Dell™ PowerEdge™ SC1430 Systems Information Update

System Setup Program Update

Figure 1. Main System Setup Program Screen

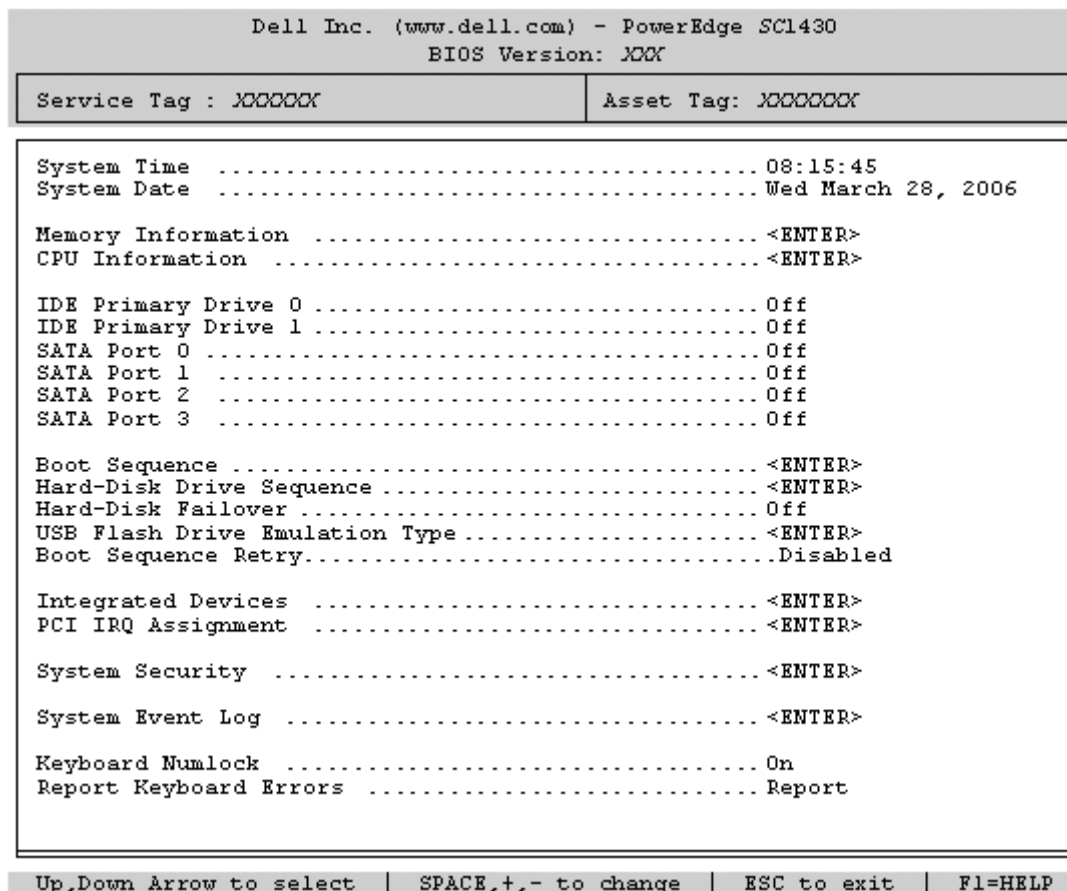
Figure 1 shows the updated main System Setup program screen. Table 2 lists a new option on the System Setup main screen.

Option	Description
Boot Sequence Retry (Disabled default)	Enables or disables the Boot Sequence Retry feature. When set to Enabled , the system reattempts the boot sequence after a 30-second timeout if the previous boot attempt failed.

図 1 セットアップユーティリティのメイン画面

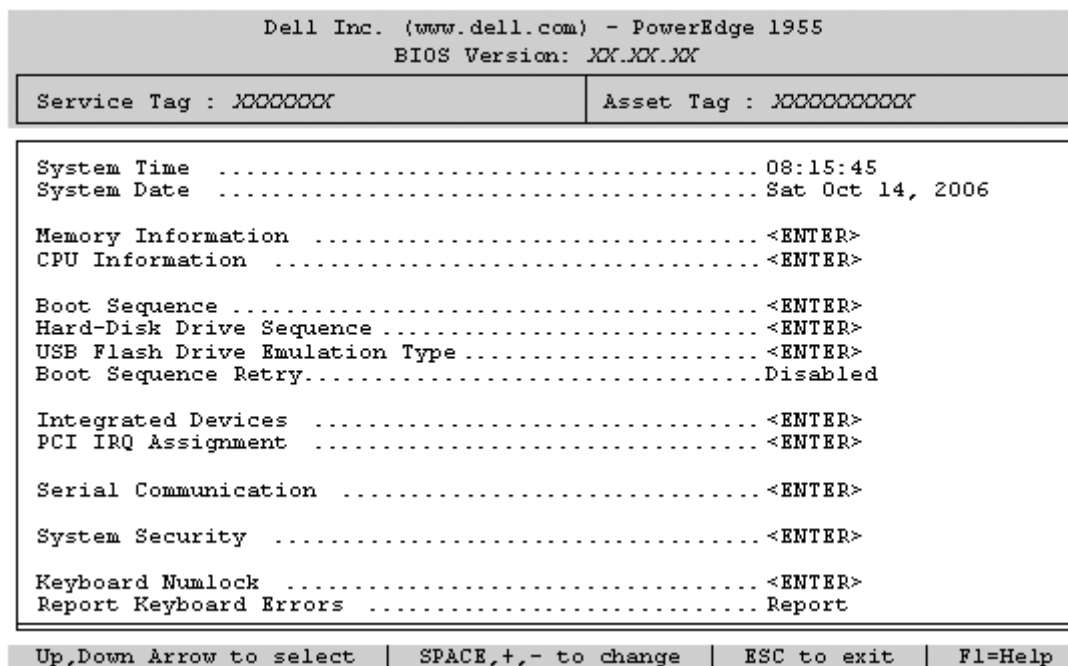
新しくなったセットアップユーティリティのメイン画面を図 1 に示します。表 2 には、セットアップユーティリティのメイン画面の新しいオプションを示します。

オプション	説明
Boot Sequence Retry (起動順序再試行) (デフォルトは Disabled (無効))	Boot Sequence Retry (起動順序再試行) 機能の有効 / 無効を切り替えます。 Enabled (有効) に設定しておくこと、前回の起動が失敗した場合、30 秒のタイムアウト後に、システムは起動順序を再試行します。

Figura 1. Pantalla principal del programa de configuración del sistema

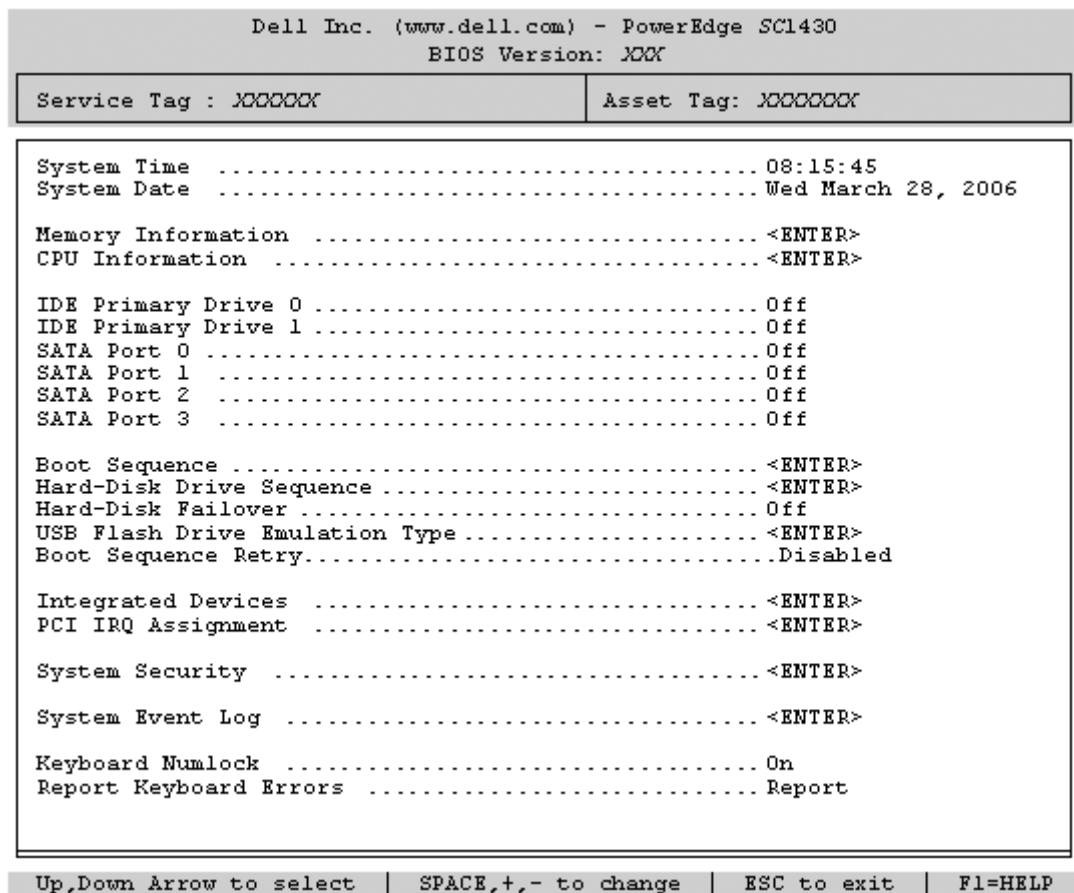
En la figura 1 se muestra la pantalla principal actualizada del programa de configuración del sistema, y en la tabla 2 se describe una nueva opción de la pantalla principal del programa de configuración del sistema.

Opción	Descripción
Boot Sequence Retry (valor predeterminado: Disabled)	Activa o desactiva la función Boot Sequence Retry (Reintento de la secuencia de inicio). Cuando esta opción está activada (Enabled), el sistema reintenta la secuencia de inicio tras un tiempo de espera de 30 segundos si el intento de inicio anterior ha fallado.
